改善箇所説明図

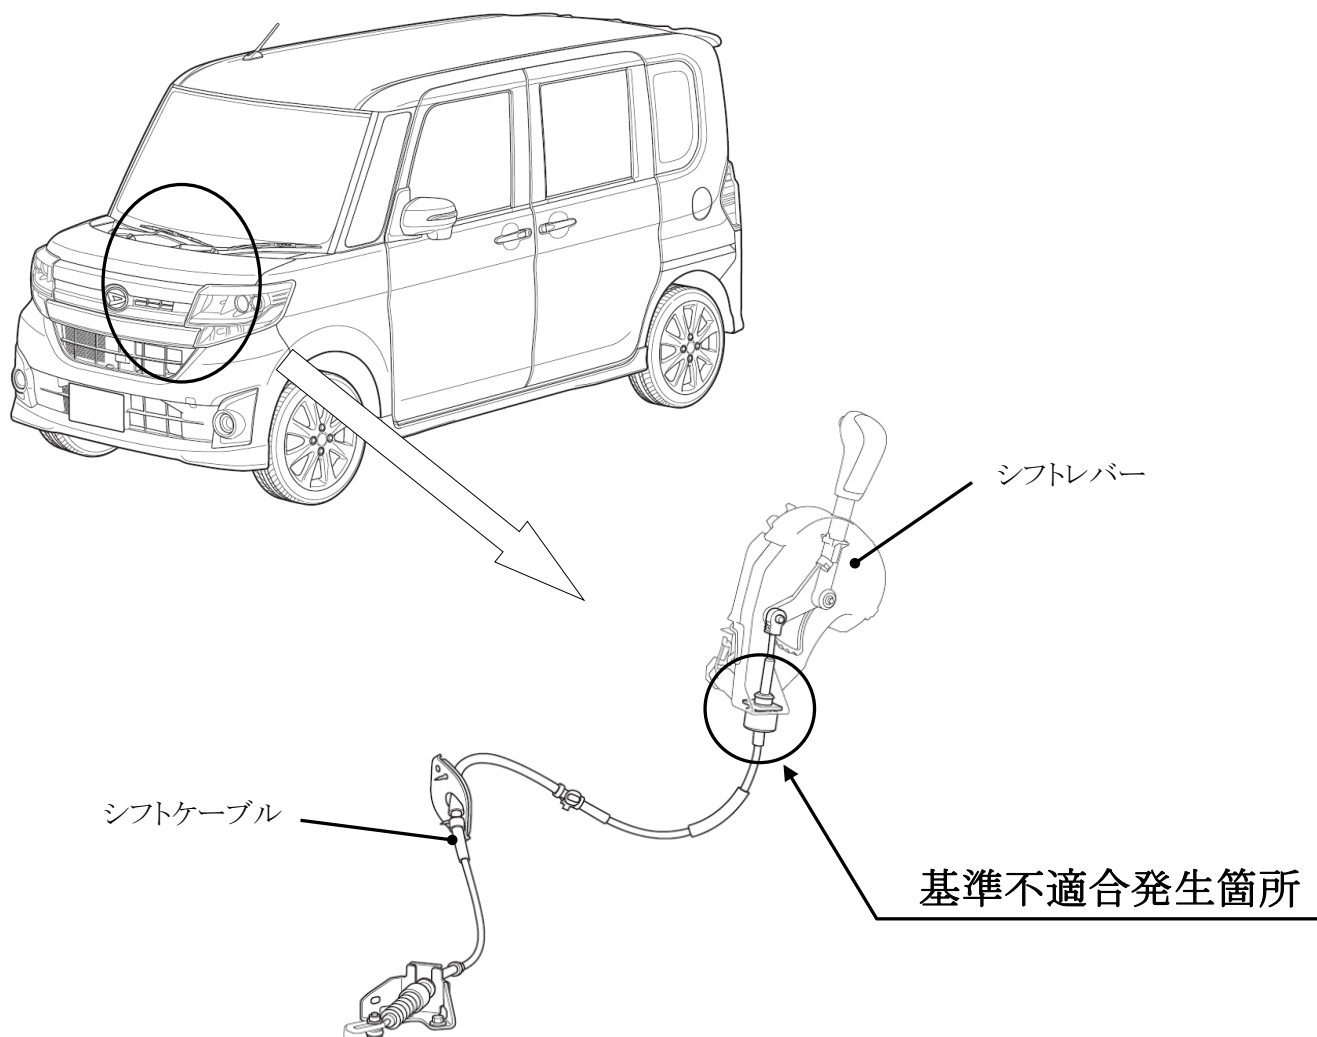
自動変速機において、シフトケーブル固定部の組付けが不適切なため、当該固定部の嵌合が不十分なものがある。そのため、そのままの状態で使用を続けると、シフトケーブルが固定部から外れてシフトレバーの位置と異なるレンジに固定され、最悪の場合、意図せず車両が動き出すおそれがある。

全車両、当該ケーブルの嵌め込み状態を確認し、嵌め込みが不十分なものは、正規に組付ける。

車室内車台番号打刻位置の車両右側に黄色ペイントを塗布する。
